東京電力株式会社福島第二原子力発電所
原子炉設置変更許可申請（1号、2号、3
号及び4号原子炉施設の変更）の概要につ
いて

平成15年2月

(5) 変更項目

第3図 低電導度廃液系の系統概要図

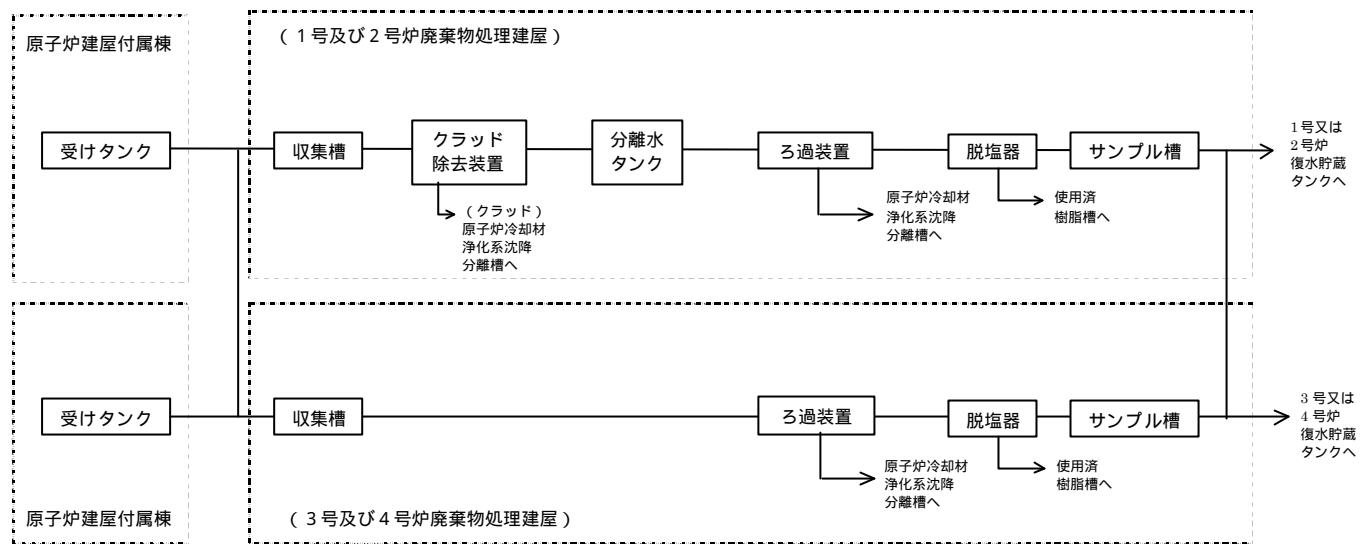
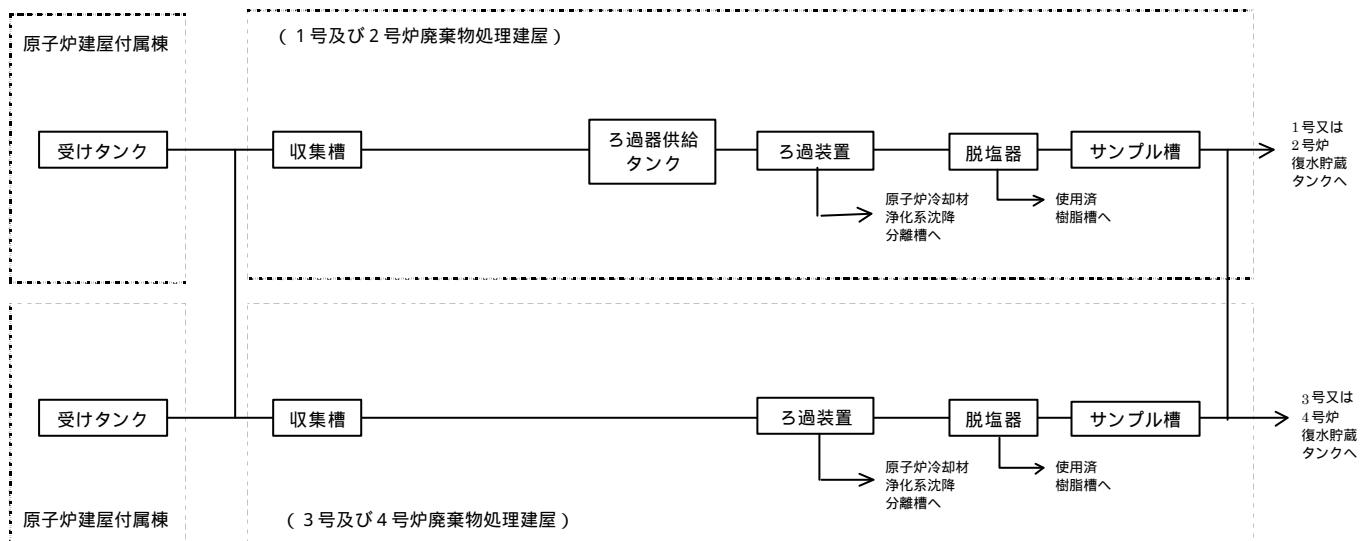
(2) 1号, 2号, 3号及び4号炉の低電導度廃液系クラッド除去装置の撤去並びにろ過装置の変更

福島第二原子力発電所における低電導度廃液系クラッド除去装置を撤去する。また、ろ過装置を変更する。

なお、この変更に伴い、放射性廃棄物の廃棄施設の構造及び設備の記載の一部を最近の記載形式に合わせる。

低電導度廃液系の系統概要図を第3図に示す。
